## Keuringsverslag van een elektrische laagspanning- en zeer lage spanningsinstallatie

### NIET CONFORM

Datum keuring: 30/10/2023

Straatnaam	Parklaan
Huisnummer	55
Busnummer	
Postcode	2300
Gemeente	Turnhout
Land	België

Afbeelding schakel- en verdeelbord:

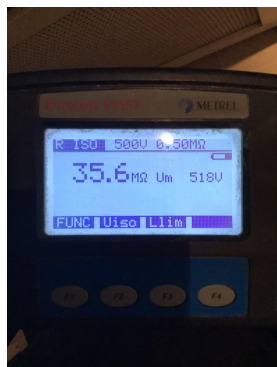
- 12.03 Eén of meerdere differentieelstroombeschermingsinrichtingen werken niet met testknop en/of stroominjectie. (Boek 1 Onderafdeling 6.5.7.2) Testknop hoofddiff

- 15.05 De deur en/of afschermplaat van het schakelbord dient (terug)geplaatst worden. Aanraking van onder spanning staande delen mogelijk. (Boek 1 Afdeling 5.1.4. en 5.3.5.1.A. en 4.2.2.3.) Zekeringen aan transformatoren

- 16.01 Een verzegelbare differentieelstroombeschermingsinrichting dient geplaatst te worden aan het begin van de installatie. (Boek 1 Onderafdeling 4.2.4.3.) Bord kelder,

- 18.17 De niet-gebruikte leidingen verwijderen of aan de uiteinden te isoleren. Bord kelder
- nota/note 3 Het is niet uitgesloten dat bij een nacontrole bijkomende inbreuken worden vastgesteld bij voorleggen schema's.
